Salmsteke - Schoonhoven

Verslag Ontwerp op tafel
Schaardijk
30 september 2024
18.30 – 20.00 uur

SCHAARDIJK - NOORD

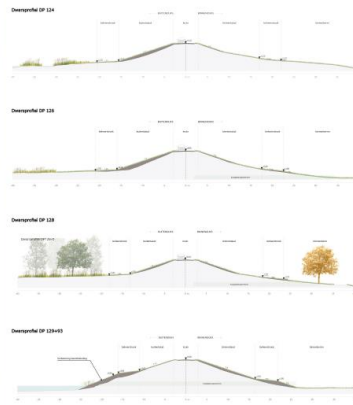
- Bij Lekdijk-West 23 en 23A: Waarom wordt bij DP 131.71 een aanvulling op de beheerstrook gerealiseerd naar het maaiveld en bij DP 132 is er geen aanvulling voorzien, terwijl het talud vergelijkbaar is?
De taludhelling die zichtbaar is op de ontwerp tekening is gebaseerd op de hoogtekaart van Nederland. Op basis van deze gegevens is op de betreffende locatie geen aanvulling voorzien.
